## **Dodatek nr 1 do projektu robót geologicznych**

### **na wykonanie otworów poszukiwawczo-rozpoznawczych**

### **Cieszko i Ignacy w celu ujęcia wód leczniczych w miejscowości**

### **Ciężkowice**

# Projekt geologiczno-techniczny wariant I - podstawowy

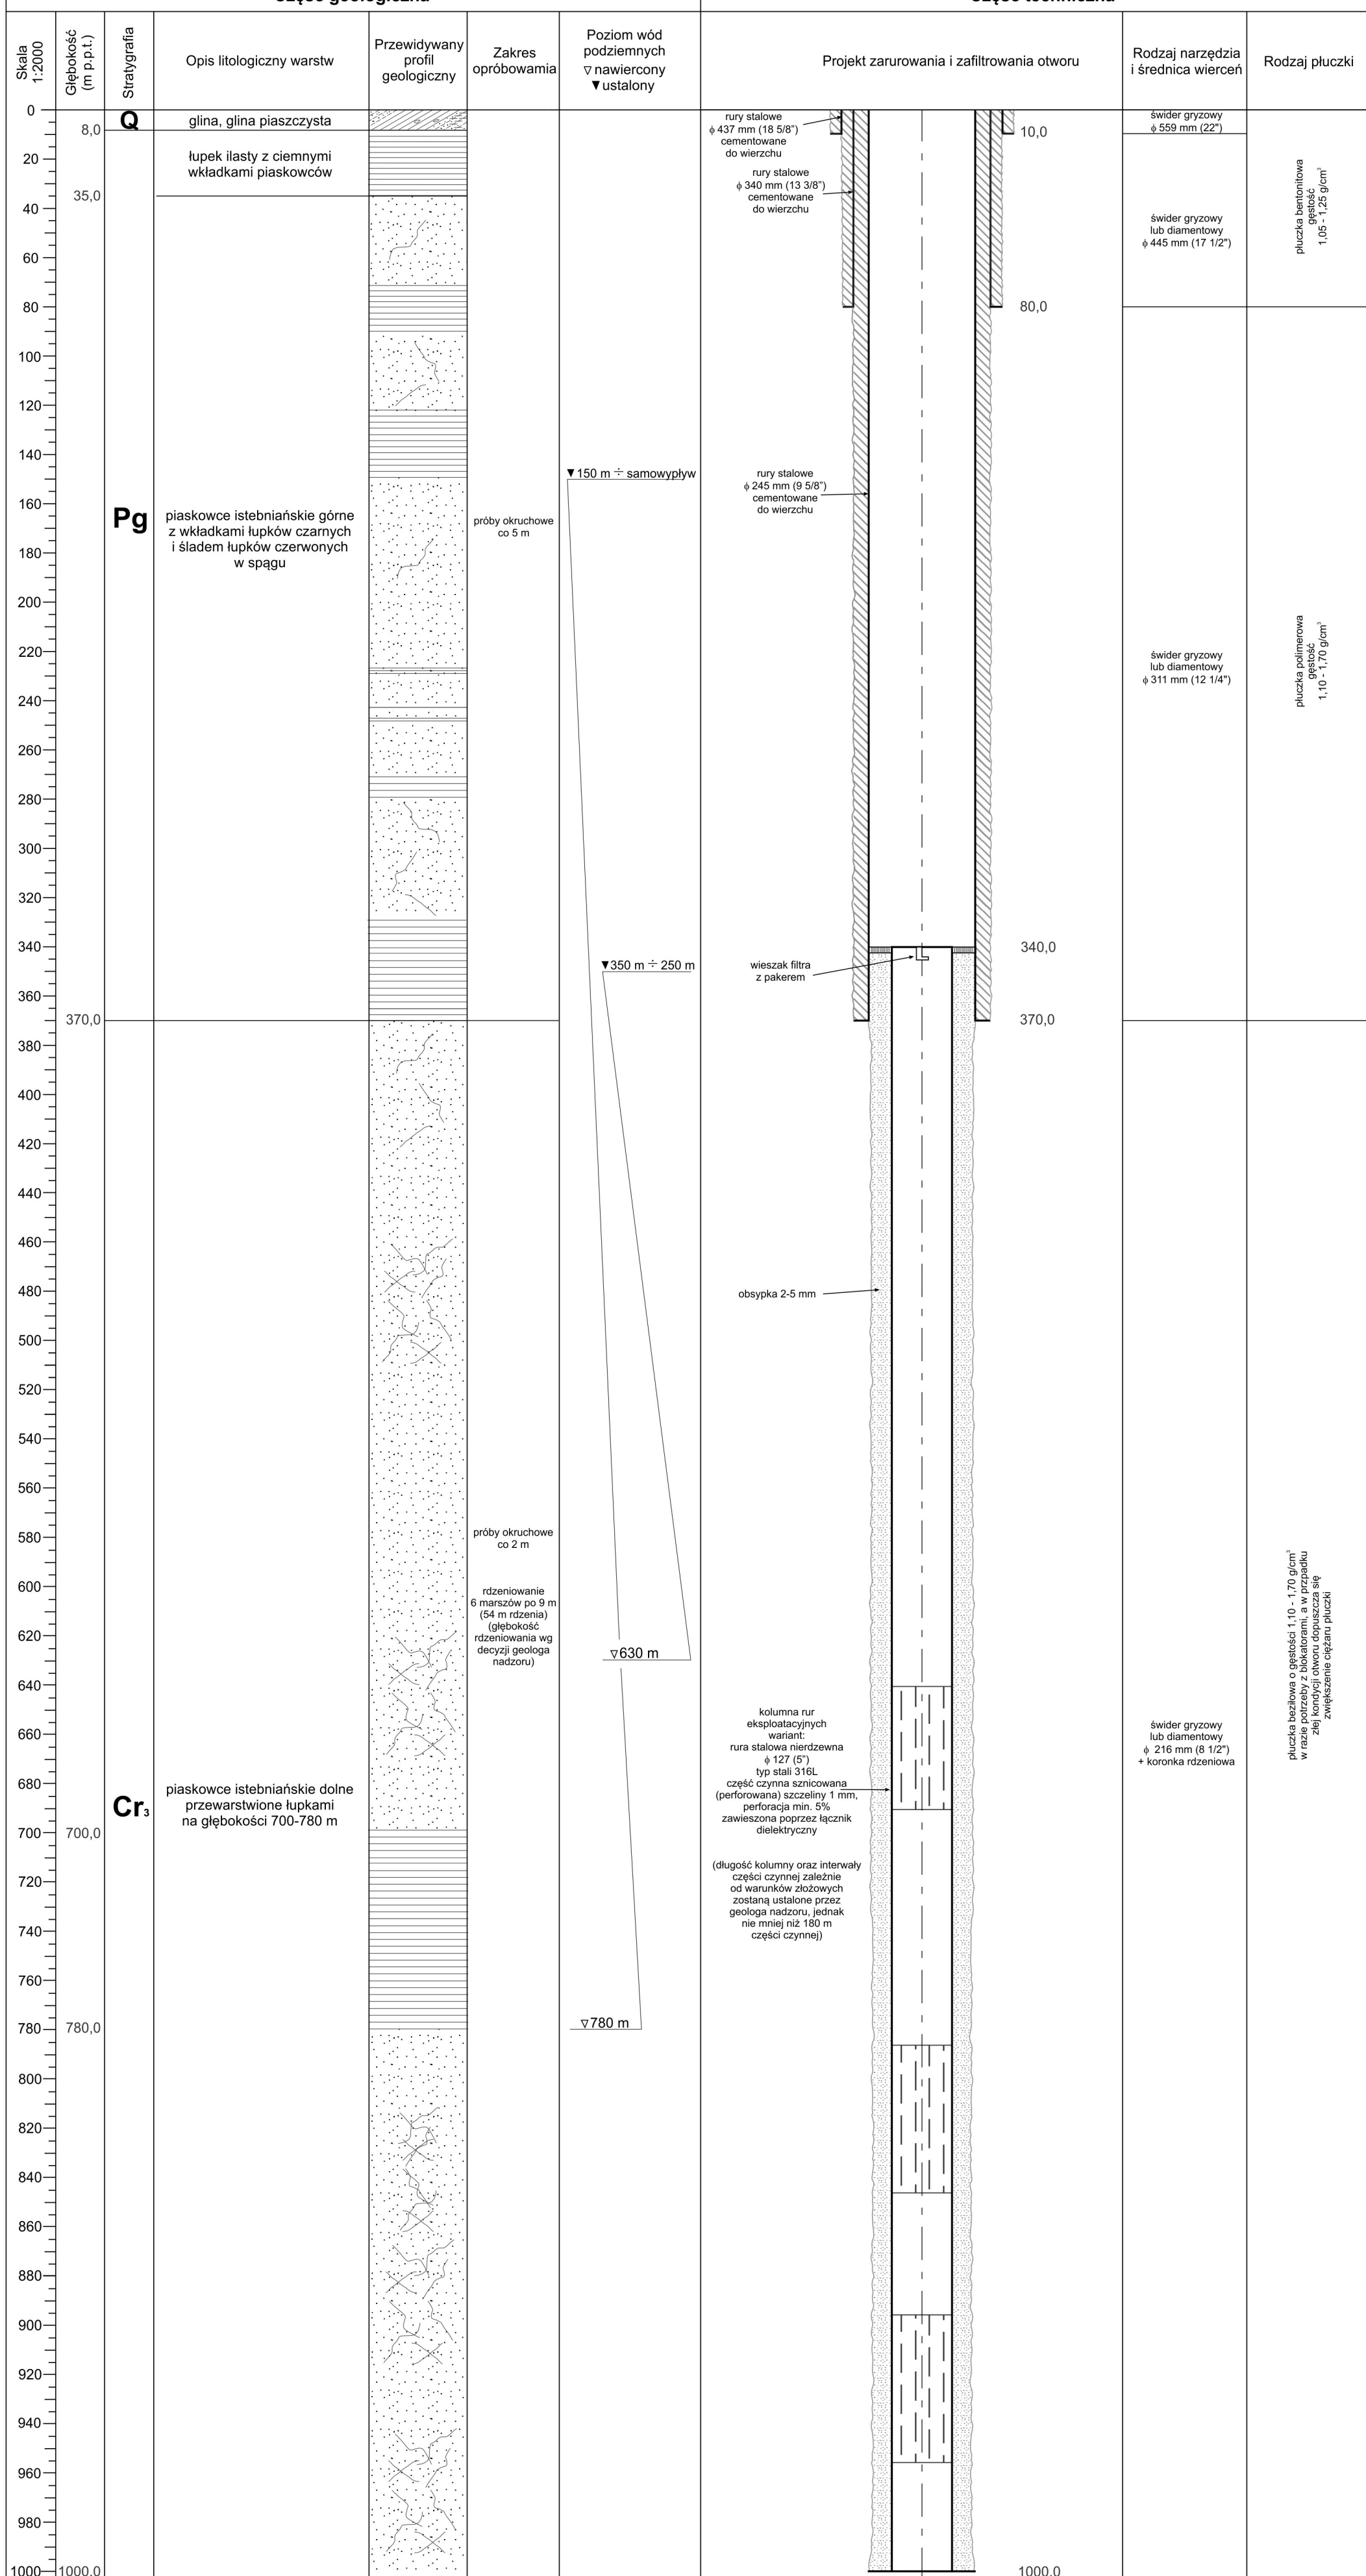
Opis robót dla obu wprowadzonych niniejszym *Dodatkiem do projektu robót geologicznych* wariantów konstrukcyjnych (zał. 2.1, 2.2) do założonej głębokości 370 m pozostaje wspólny. Wariant II związany jest z głębszym otworu w sekcji Ø 8 1/2” pod rury filtrowe Ø 5”. W sytuacji pojawienia się ciągłego dopływu węglowodorów w przewiercanym interwale poniżej 370 m, co stanowiłoby zagrożenie dla prowadzenia dalszych robót geologicznych lub utrudniało możliwość ujęcia i eksploatacji wód leczniczych, decyzją nadzoru geologicznego podjętą w porozumieniu z Kierownikiem ruchu zakładu i Inwestorem do otworu wprowadzona zostanie kolumna tracona rur okładzinowych Ø 178 mm (7”) których posadowienie przewiduje się na głębokości maksymalnej 780 m, w utworach łupkowych lub w partii mało spękanych piaskowców. Rury Ø 178 mm (7”) zawieszane zostaną w głębokości 320 m (zakładka 50 m) na wieszaku w rurach Ø 9 5/8” i zacementowane na całej długości. Ostateczna głębokość posadowienia uzależniona będzie od sytuacji geologicznej w otworze.

#### Konstrukcja otworu:

- 0 – 10 m min. średnica otworu  $\varnothing$  559 mm,
- 10 – 80 m min. średnica otworu  $\varnothing$  445 mm,
- 80 – 370 m min. średnica otworu  $\varnothing$  311 mm,

370 – 1000 m min. średnica otworu Ø 216 mm

**Rury stalowe Ø 18 5/8” (437 mm)**, stal jakości co najmniej K-55 lub J-55 i grubości ścianki nie niższa niż 10 mm od 0,0 do 10 m cementowane do wierzchu,

**Rury stalowe Ø 13 3/8” (340 mm)**, stal jakości co najmniej K-55 lub J-55 i grubości ścianki nie niższa niż 10 mm od 0,0 do 80 m cementowane do wierzchu,

**Rury stalowe Ø 9 5/8” (245 mm)**, stal jakości nie niższej niż N80 i grubości ścianki nie niższej niż 10 mm od 0,0 do 370 m cementowane do wierzchu,

**Kolumna rur eksploatacyjnych – rura stalowa Ø 127 (5”)** nierdzewna o typie stali 316L, w części czynnej sznicowana (perforowana) o grubości szczelin 1 mm i perforacji minimum 5% zawieszona na wieszaku w rurach Ø 9 5/8”, z użyciem łącznika dielektrycznego, w głębokości ok. 340 m i uszczelniona pakerem. Dokładna długość kolumny oraz interwały części czynnej będą zależne od warunków złożowych i zostaną ustalone przez geologa nadzoru, jednak zakłada się, że części czynnej filtra będzie nie mniej niż 180 m.

# Projekt geologiczno-techniczny wariant II - alternatywny

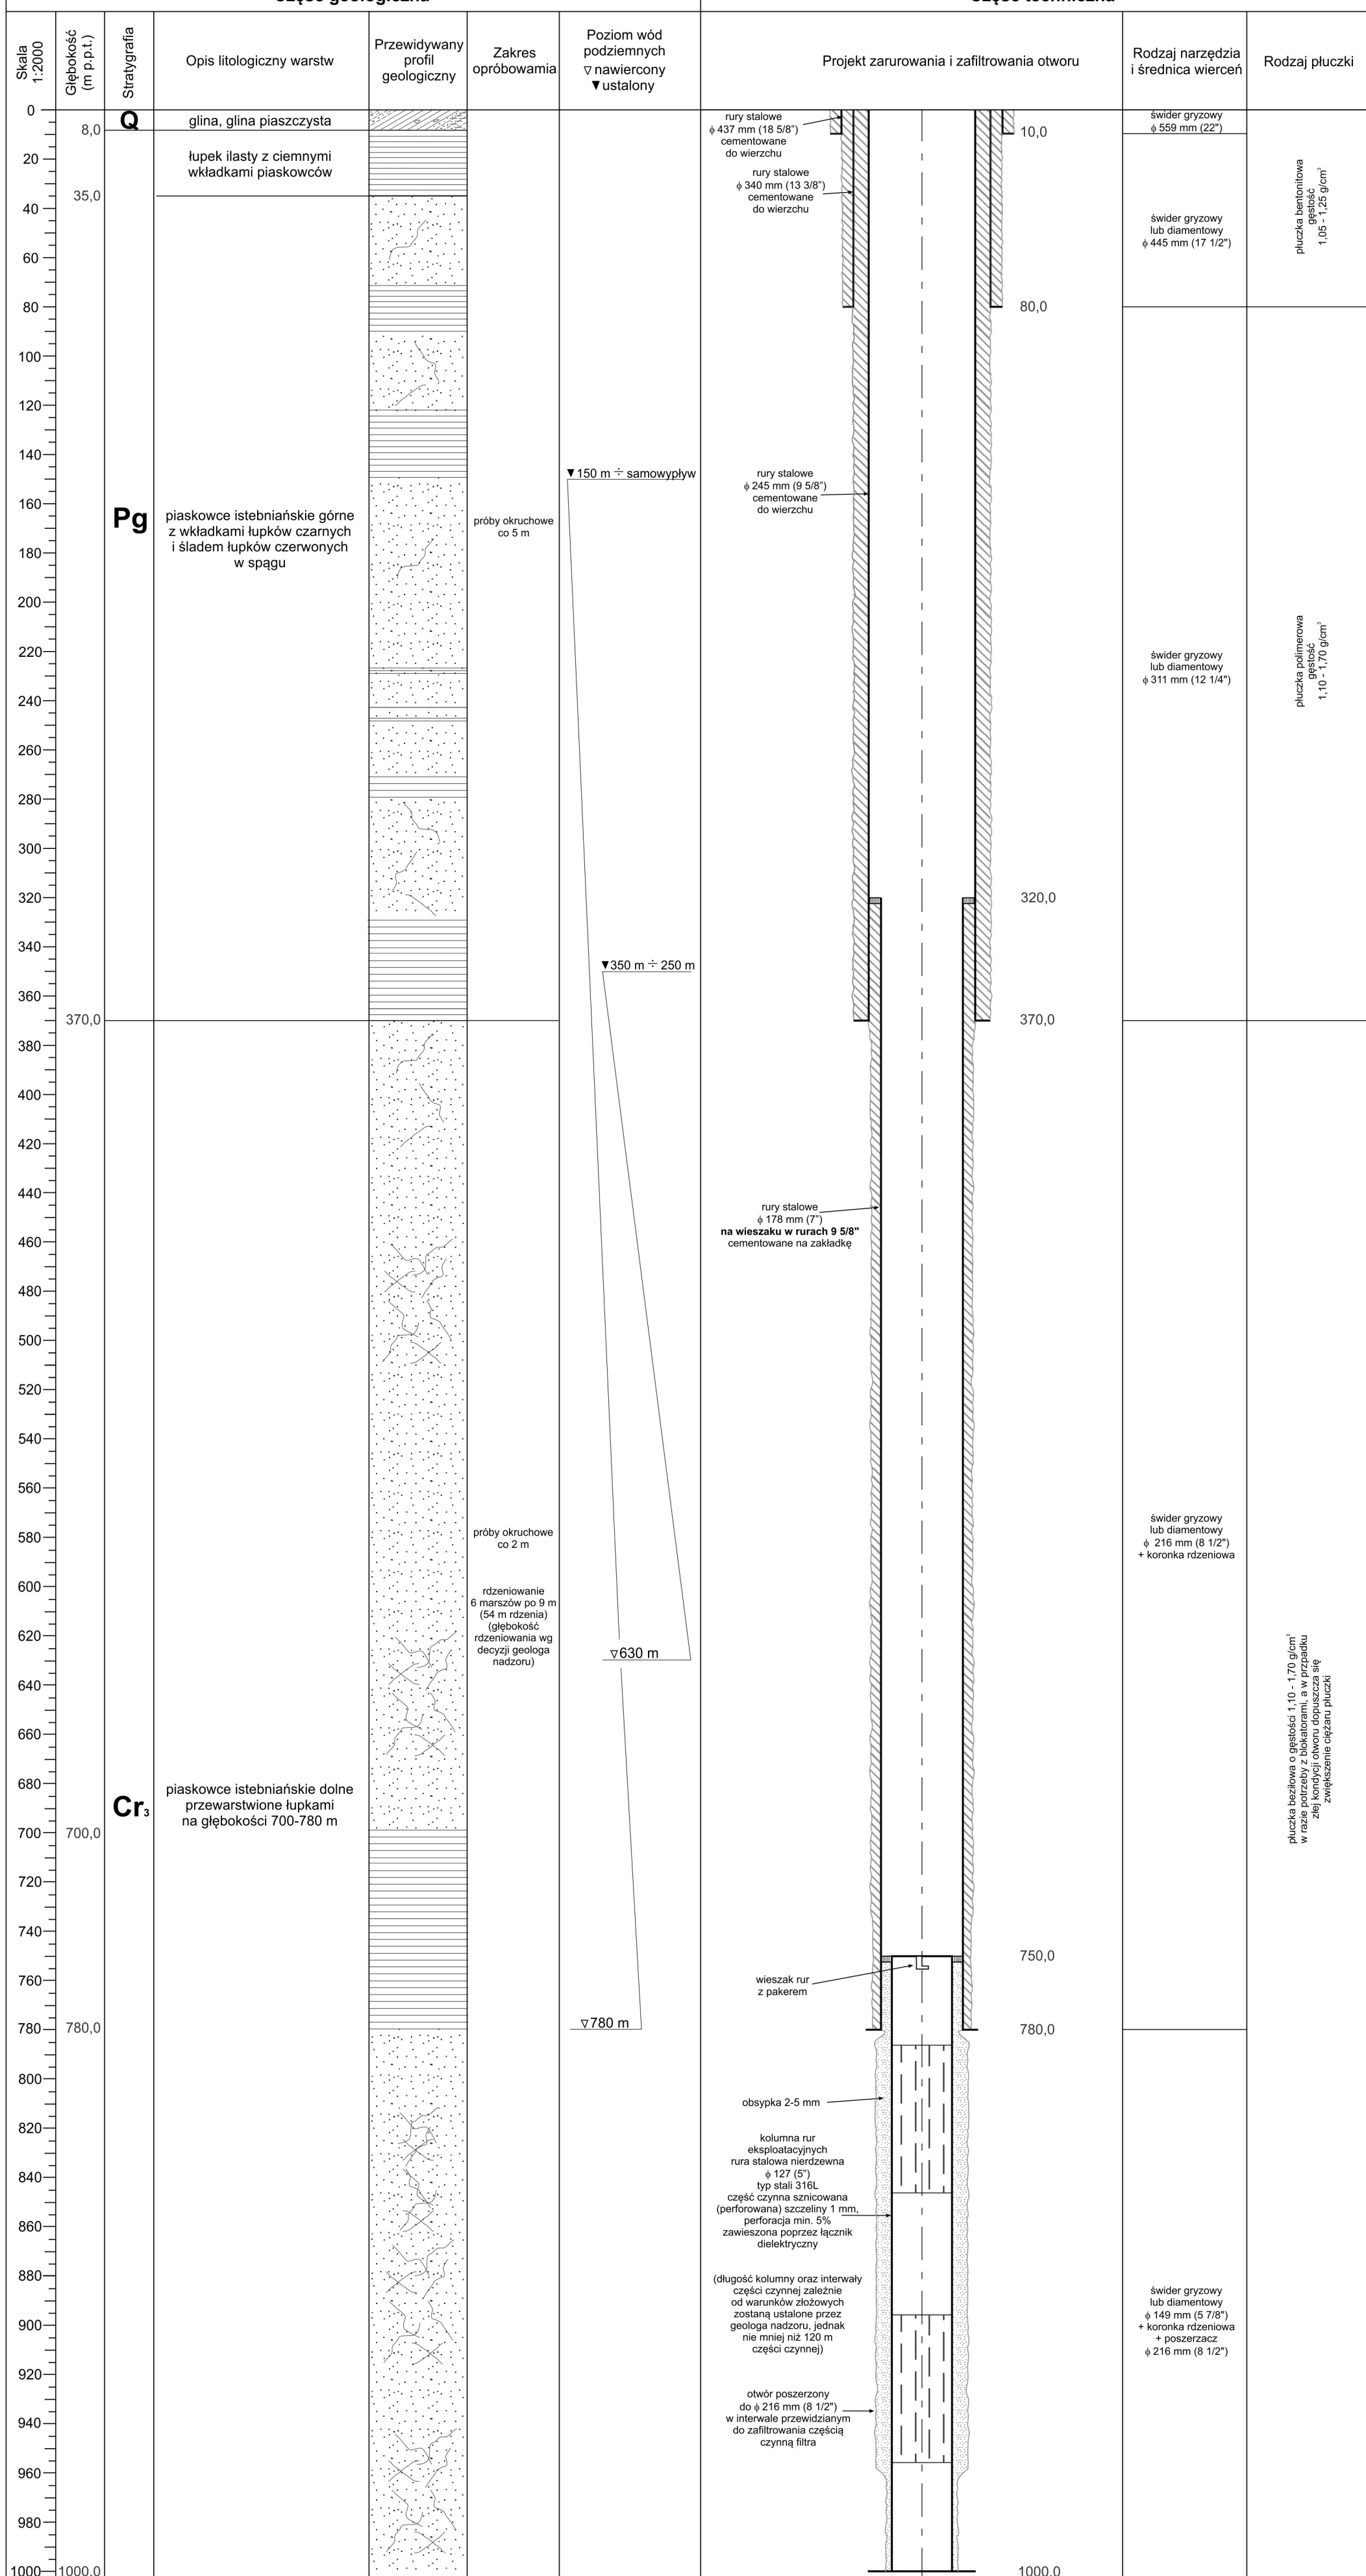
1. Wprowadzenia II wariantu konstrukcji projektowanych otworów uwzględniającego zastosowanie dodatkowej kolumny rur okładzinowych 7” w sytuacji pojawienia się dopływu węglowodorów uniemożliwiających bezpieczne prowadzenie prac wiertniczych lub utrudniających ujęcie i eksploatację wód leczniczych, tym samym zmiany opisu przebiegu prac geologicznych (rozdz. 4.2).
2. Projektu geologiczno-technicznego otworów uwzględniającego ww. zmianę konstrukcji (zał. 2.1, 2.2).
3. Opisu badań geofizycznych przewidzianych do wykonania podczas głębień otworu uwzględniających II wariant konstrukcji (rozdz. 4.4).

kolumny rur okładzinowych  $\varnothing$  7" w sytuacji pojawienia się dopływu węglowodorów uniemożliwiających bezpieczne prowadzenie prac wiertniczych lub utrudniających ujęcie wód leczniczych i ich późniejszą eksploatację. Opis przedstawiony poniżej jest uzupełnieniem projektu geologiczno-technicznego otworów poszukiwawczo-rozpoznawczych Cieszko i Ignacy, ze wskazaniem ich przewidywanej konstrukcji (zał. 2.1 i 2.2).

0 – 10 m min. średnica otworu  $\varnothing$  559 mm,

10 – 80 m min. średnica otworu  $\varnothing$  445 mm,

80 – 370 m min. średnica otworu  $\varnothing$  311 mm,

370 – 780 m min. średnica otworu  $\varnothing$  216 mm

780 – 1000 m min. średnica otworu  $\varnothing$  149 mm poszerzona do  $\varnothing$  216 mm w strefie ujęcia wód

**Rury stalowe  $\varnothing$  7" (178 mm)**, stal jakości nie niższej niż N80 i grubości ścianki nie niższej niż 10 mm od 320 do 780 m cementowane na zakładkę,

**Kolumna rur eksploatacyjnych – rura stalowa  $\varnothing$  127 (5")** nierdzewna o typie stali 316L, w części czynnej sznicowana (perforowana) o grubości szczelin 1 mm i perforacji minimum 5% zawieszona na wieszaku w rurach  $\varnothing$  7", z użyciem łącznika dielektrycznego, w głębokości

ok. 750 m i uszczelniona pakerem. Dokładna długość kolumny oraz interwały części czynnej będą zależne od warunków złożowych i zostaną ustalone przez geologa nadzoru, jednak zakłada się, że części czynnej filtra będzie nie mniej niż 120 m.
